設計変更詳細

対象型式	変更時期	新型式	対象サイズ
10-DBF-L	2006年1月	10-DBF-N-L	全サイズ (32A 追加)

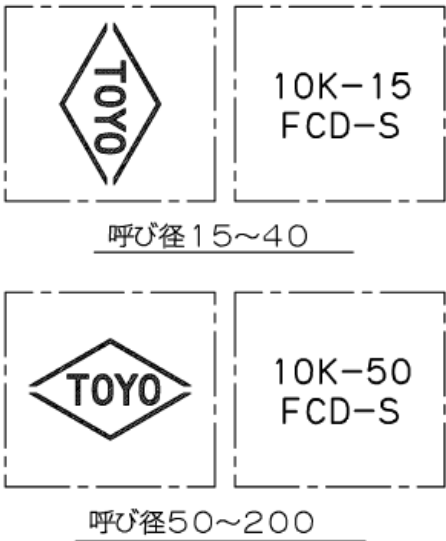
変更内容		
項目	変更前	変更後
全面設計変更		全面設計変更のため、変更前との部品互換性はなし。
鑄出し表示変更		
弁棒構造	トップエントリータイプ	ボトムエントリータイプ
寸法 (詳細は表 1)		1)面間寸法変更なし。 2)高さ寸法変更あり
